Verslag huishoudelijke elektrische installatie op laagspanning en zeer lage spanning**Algemeen:**

Referentie: 004-20260317-04	Datum controle: 17/03/2026
Keurder: 004

Eigenaar:	Onbekend	EAN-code:	Onbekend
Adres installatie:	avenue des Sorbiers 21, 1950 - Kraainem	Nummer teller(s):	1sag3100330656
		Distributienetbeheerder installatie:	Fluvius
Datum uitvoering installatie: ☒ Vóór 01/10/1981 ☒ Tussen 01/10/1981 en 01/06/2020 ☐ Vanaf 01/06/2020			
Type: ☒ Wooneenheid ☐ Niet-huishoudelijk ☒ PV ☐ Batterij ☐ Laadpaal

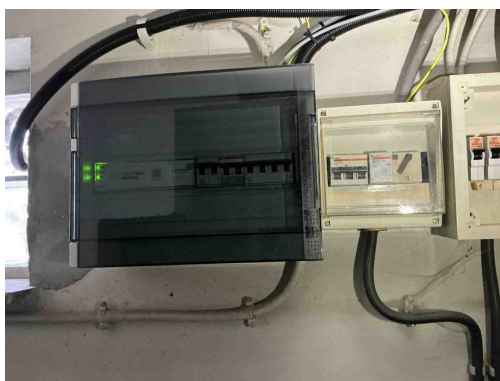
B17 - De voedingsspanning is niet op elk bord vermeld (Boek 1: 3.1.3.3).
Opmerking: Oa bord 1,4,6

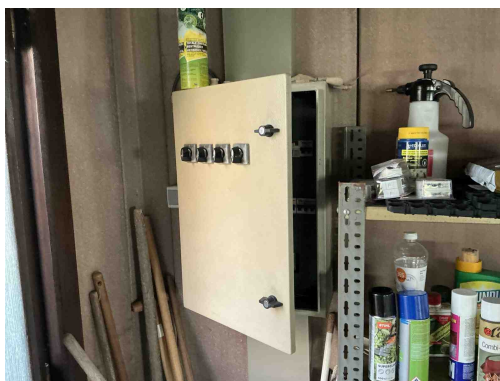
B17 - De voedingsspanning is niet op elk bord vermeld (Boek 1: 3.1.3.3).
Opmerking: Oa bord 1,4,6

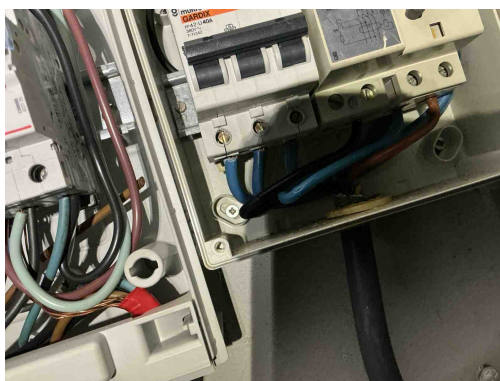
B17 - De voedingsspanning is niet op elk bord vermeld (Boek 1: 3.1.3.3).
Opmerking: Oa bord 1,4,6

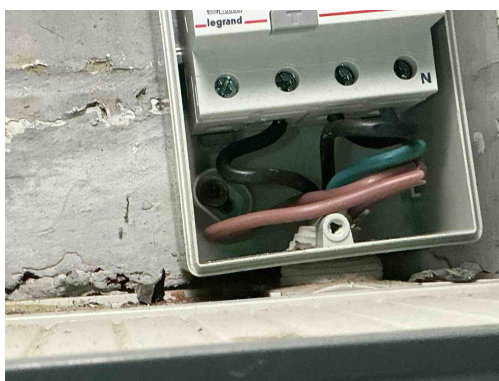
T21 - Het elektrisch materieel is niet geplaatst volgens de voorschriften van de fabrikant/ regels van goed vakmanschap . (Boek 1: 1.4.1.3)
Opmerking: Oa vijzen niet afgedekt bord 1,3

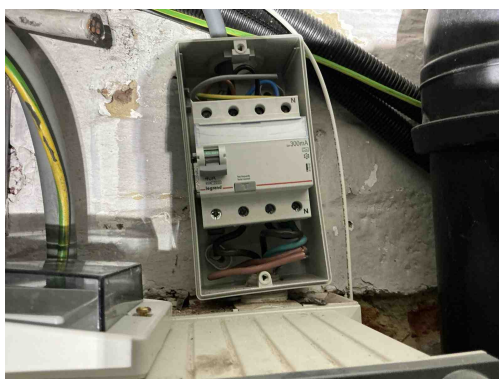
T21 - Het elektrisch materieel is niet geplaatst volgens de voorschriften van de fabrikant/ regels van goed vakmanschap . (Boek 1: 1.4.1.3)

Opmerking: Oa vijzen niet afgedekt bord 1,3

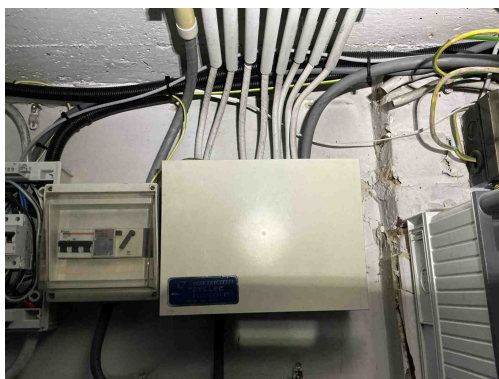
D04 - De hoofddifferentieelstroominrichting is niet verzegelbaar (Boek 1: 4.2.4.3).

Opmerking: Oa. Bord 1

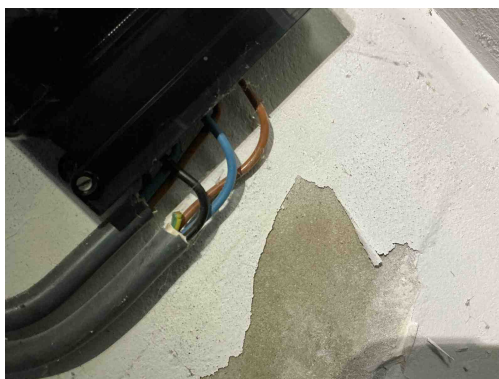
D24 - De differentieelstroombeschermingsinrichtingen die worden geplaatst in huishoudelijke installaties dienen tenminste van het type A te zijn (Boek 1: 5.3.5.3).
Opmerking: Oa bord 3

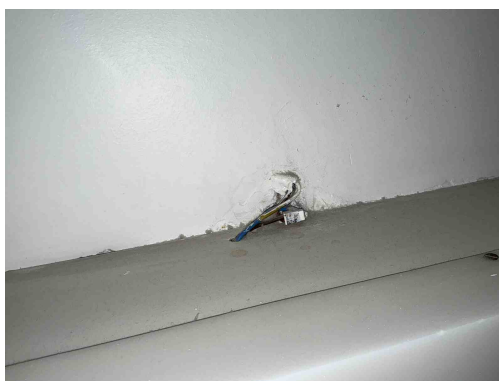
C21 - Het gebruik van geleiders van het type VOB, zonder bijkomende afscherming is niet toegestaan (Boek 1: 5.2.9.6).
Opmerking: Oa kelder, badkamer boven kast

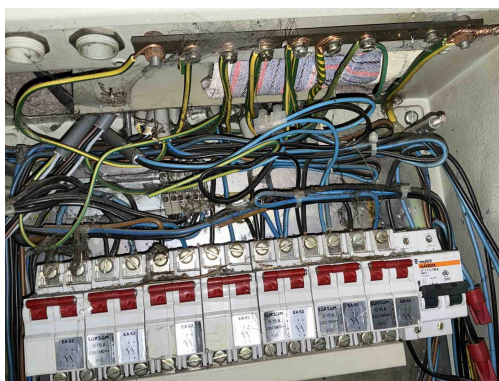
C21 - Het gebruik van geleiders van het type VOB, zonder bijkomende afscherming is niet toegestaan (Boek 1: 5.2.9.6).
Opmerking: Oa kelder, badkamer boven kast

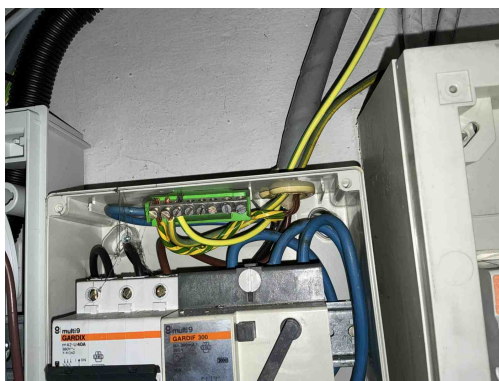
C20 - De kleurencombinatie voor de PE of PEN geleider is niet geel/groen (Boek 1: 5.1.6.2).

Opmerking: Oa bord 3,6

C35 - Er zijn doorverbindingen gemaakt met lusterklemmen; er kon niet aangetoond worden dat deze klemmen geschikt zijn voor de aanwezige spanning, stroom en draadsectie en dat ze "CE" zijn (Boek 1: 1.4.2.1.).

Opmerking: Oa bord 6

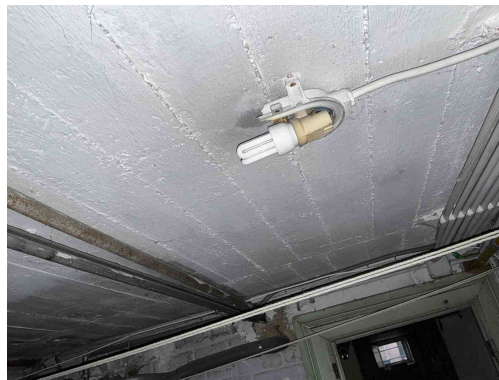
C20 - De kleurencombinatie voor de PE of PEN geleider is niet geel/groen (Boek 1: 5.1.6.2).

Opmerking: Oa bord 3,6

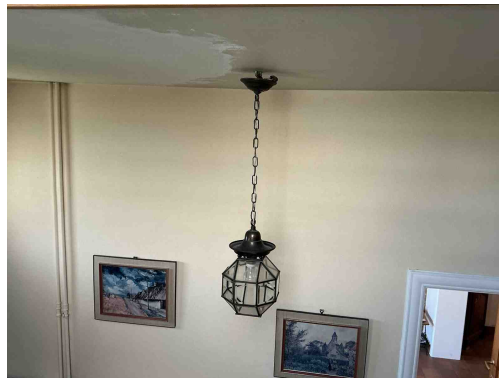
T23 - Het elektrisch materiaal is beschadigd. (Boek 1: 1.4.1.3).
Opmerking: Oa Kelder, slaapkamer 1, inkomhal,..

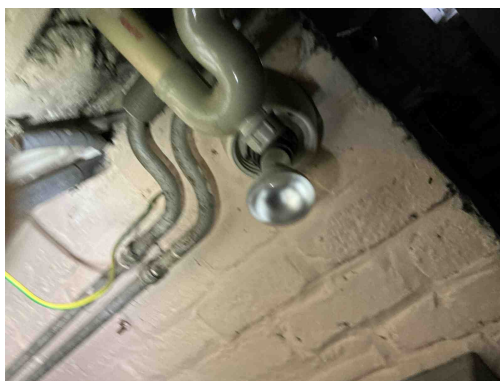
T23 - Het elektrisch materiaal is beschadigd. (Boek 1: 1.4.1.3).
Opmerking: Oa Kelder, slaapkamer 1, inkomhal,..

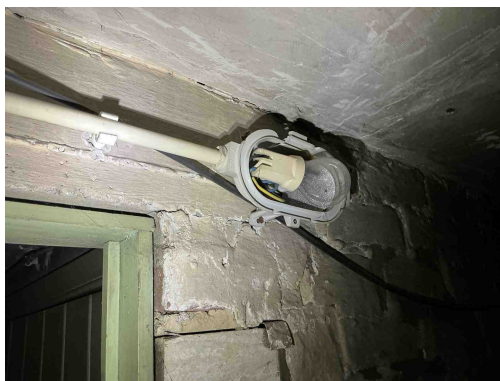
T23 - Het elektrisch materiaal is beschadigd. (Boek 1: 1.4.1.3).
Opmerking: Oa Kelder, slaapkamer 1, inkomhal,..

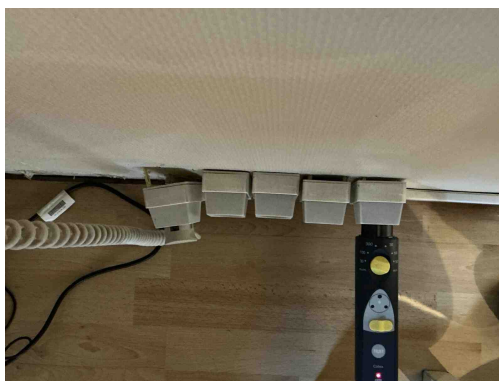
T23 - Het elektrisch materiaal is beschadigd. (Boek 1: 1.4.1.3).
Opmerking: Oa Kelder, slaapkamer 1, inkomhal,..

T11 - De contactdozen waarvan de toegekende stroomsterkte maximaal 16A en de toegekende spanning maximaal 250V bedraagt en niet bedoeld zijn voor de voeding van een of meerdere verbruikstoestellen voor een specifiek doel en niet geplaatst zijn in of op schakel- en verdeelborden, beschikken niet of IPXX-D (incl. gemeenschappelijke delen residentieel geheel) (Boek 1: 4.2.2.3/5.3.5.2).

Opmerking: Oa contactdoos keuken, living, slaapkamer 2, badkamer

A20 - Er bevindt zich een contactdoos zonder beschermingsgeleider in de elektrische installatie. Deze is niet geplaatst achter een differentieelstroombeschermingsinrichting met grote (max. 30mA) of zeer grote (max. 10mA) gevoeligheid.

Opmerking: Oa keuken, living, slaapkamer,..

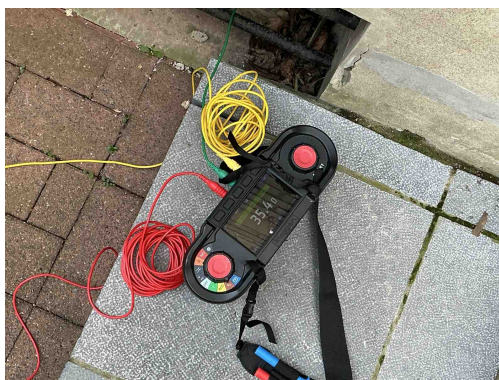
T23 - Het elektrisch materiaal is beschadigd. (Boek 1: 1.4.1.3).
Opmerking: Oa Kelder, slaapkamer 1, inkomhal,..

A16 - Er is geen continuïteit van de beschermingsgeleider van de contactdoos (Boek 1: 5.4.3.4).
Opmerking: Oa wc, slaapkamer 1

T10 - Bepaalde contactdozen en/of schakelaars zijn niet degelijk bevestigd (Boek 1: 1.4.1.3).
Opmerking: Oa slaapkamer 1, garage

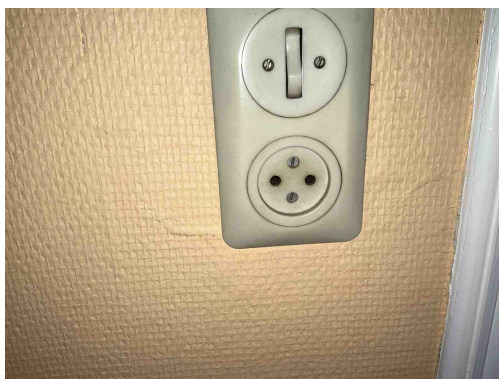
A05 - De waarde van de spreidingsweerstand van de aardverbinding is te hoog (Boek 1: 5.4.2).
Opmerking: Geen bijkomende maatregelen genomen

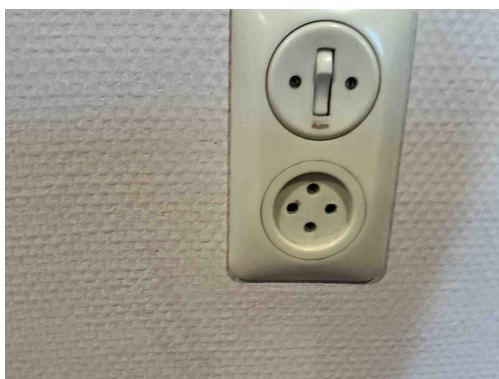
T11 - De contactdozen waarvan de toegekende stroomsterkte maximaal 16A en de toegekende spanning maximaal 250V bedraagt en niet bedoeld zijn voor de voeding van een of meerdere verbruikstoestellen voor een specifiek doel en niet geplaatst zijn in of op schakel- en verdeelborden, beschikken niet of IPXX-D (incl. gemeenschappelijke delen residentieel geheel) (Boek 1: 4.2.2.3/5.3.5.2).

Opmerking: Oa contactdoos keuken, living, slaapkamer 2, badkamer

A20 - Er bevindt zich een contactdoos zonder beschermingsgeleider in de elektrische installatie. Deze is niet geplaatst achter een differentieelstroombeschermingsinrichting met grote (max. 30mA) of zeer grote (max. 10mA) gevoeligheid.

Opmerking: Oa keuken, living, slaapkamer,...

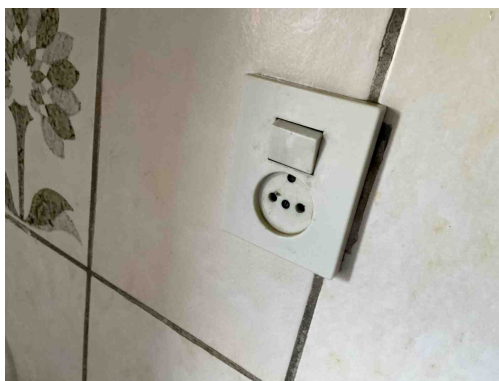
T11 - De contactdozen waarvan de toegekende stroomsterkte maximaal 16A en de toegekende spanning maximaal 250V bedraagt en niet bedoeld zijn voor de voeding van een of meerdere verbruikstoestellen voor een specifiek doel en niet geplaatst zijn in of op schakel- en verdeelborden, beschikken niet of IPXX-D (incl. gemeenschappelijke delen residentieel geheel) (Boek 1: 4.2.2.3/5.3.5.2).

Opmerking: Oa contactdoos keuken, living, slaapkamer 2, badkamer

A20 - Er bevindt zich een contactdoos zonder beschermingsgeleider in de elektrische installatie. Deze is niet geplaatst achter een differentieelstroombeschermingsinrichting met grote (max. 30mA) of zeer grote (max. 10mA) gevoeligheid.

Opmerking: Oa keuken, living, slaapkamer,...

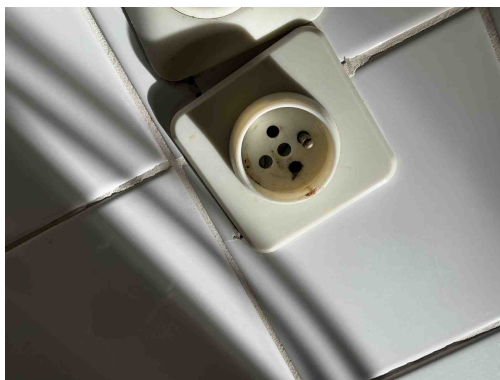
T11 - De contactdozen waarvan de toegekende stroomsterkte maximaal 16A en de toegekende spanning maximaal 250V bedraagt en niet bedoeld zijn voor de voeding van een of meerdere verbruikstoestellen voor een specifiek doel en niet geplaatst zijn in of op schakel- en verdeelborden, beschikken niet of IPXX-D (incl. gemeenschappelijke delen residentieel geheel) (Boek 1: 4.2.2.3/5.3.5.2).

Opmerking: Oa contactdoos keuken, living, slaapkamer 2, badkamer

A20 - Er bevindt zich een contactdoos zonder beschermingsgeleider in de elektrische installatie. Deze is niet geplaatst achter een differentieelstroombeschermingsinrichting met grote (max. 30mA) of zeer grote (max. 10mA) gevoeligheid.

Opmerking: Oa keuken, living, slaapkamer,...

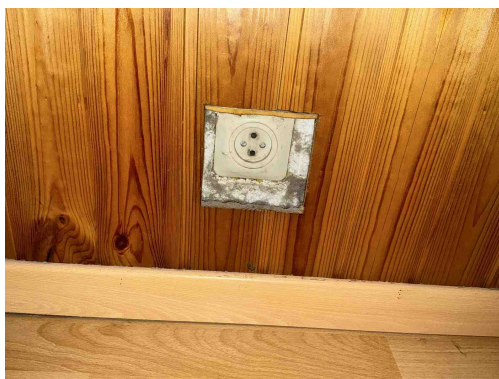
T11 - De contactdozen waarvan de toegekende stroomsterkte maximaal 16A en de toegekende spanning maximaal 250V bedraagt en niet bedoeld zijn voor de voeding van een of meerdere verbruikstoestellen voor een specifiek doel en niet geplaatst zijn in of op schakel- en verdeelborden, beschikken niet of IPXX-D (incl. gemeenschappelijke delen residentieel geheel) (Boek 1: 4.2.2.3/5.3.5.2).

Opmerking: Oa contactdoos keuken, living, slaapkamer 2, badkamer

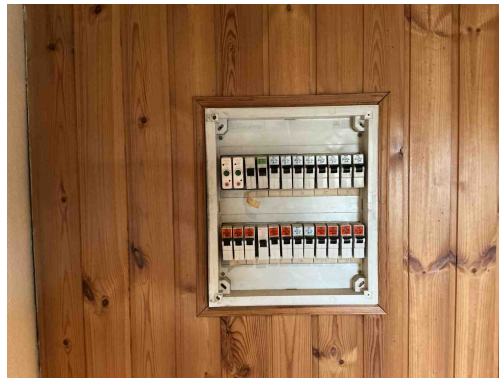
A20 - Er bevindt zich een contactdoos zonder beschermingsgeleider in de elektrische installatie. Deze is niet geplaatst achter een differentieelstroombeschermingsinrichting met grote (max. 30mA) of zeer grote (max. 10mA) gevoeligheid.

Opmerking: Oa keuken, living, slaapkamer,...

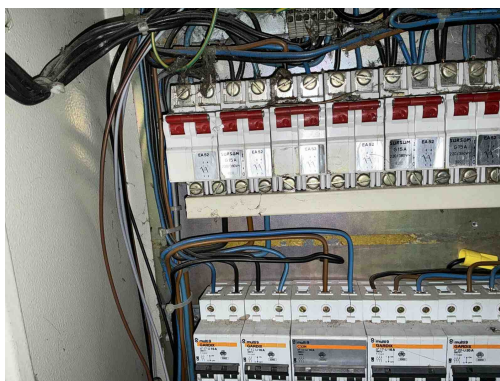
B29 - Het elektrisch verdeelbord in een huishoudelijke ruimte is niet voorzien van een deur (Boek1: 5.3.5.1).
Opmerking: Oa bord 5

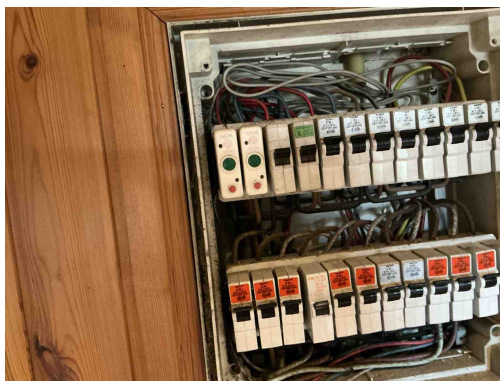
D08 - De nodige markeringen op de beveiligingstoestellen ontbreken of zijn onleesbaar (Boek 1: 5.3.5.5).
Opmerking: Oa bord 5, 6

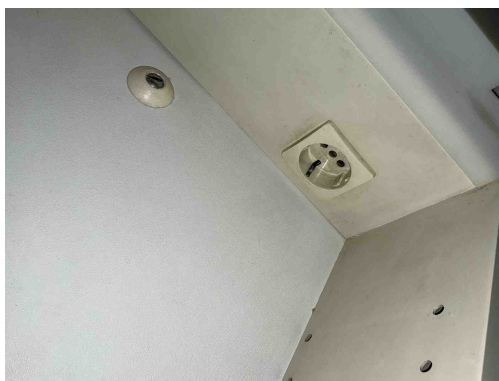
D08 - De nodige markeringen op de beveiligingstoestellen ontbreken of zijn onleesbaar (Boek 1: 5.3.5.5).
Opmerking: Oa bord 5, 6

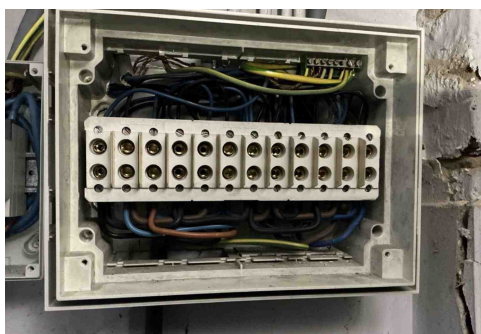
T03 - Contactdozen met randaarding zijn niet toegelaten in huishoudelijke installaties en in niet huishoudelijke installaties zonder BA4/BA5 personeel (Boek 1: 5.3.5.2).

Opmerking: Oa badkamer

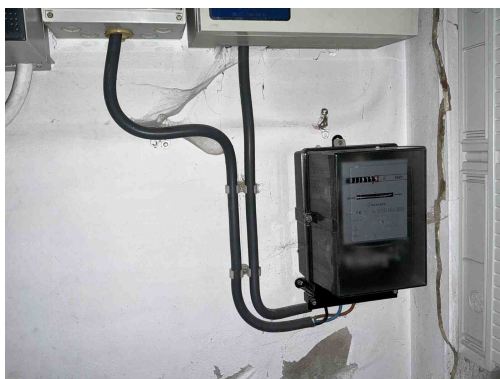
B30 - De houder van de beveiliging in een huishoudelijke ruimte is niet voorzien van aangepaste kalibreerelementen (Boek1: 5.3.5.5).

Opmerking: Oa bord 3,4

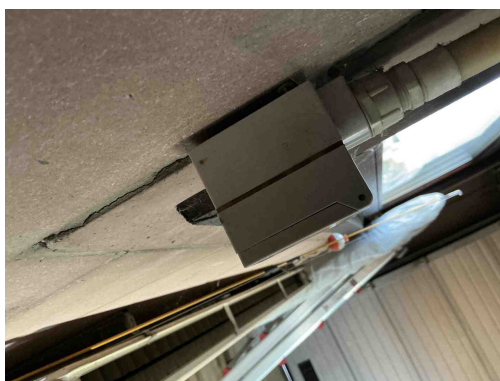
Geen beveiligingselement aanwezig tussen meter en bord
Opmerking: Oa meter 3 bord 2

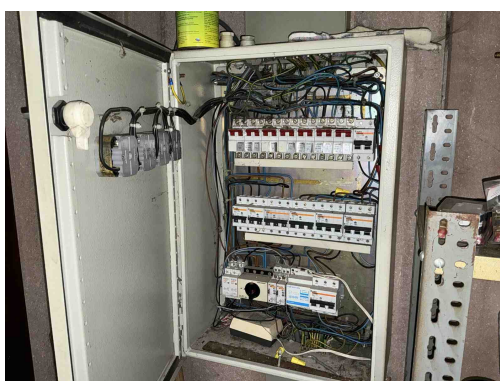
T10 - Bepaalde contactdozen en/of schakelaars zijn niet degelijk bevestigd (Boek 1: 1.4.1.3).
Opmerking: Oa slaapkamer 1, garage
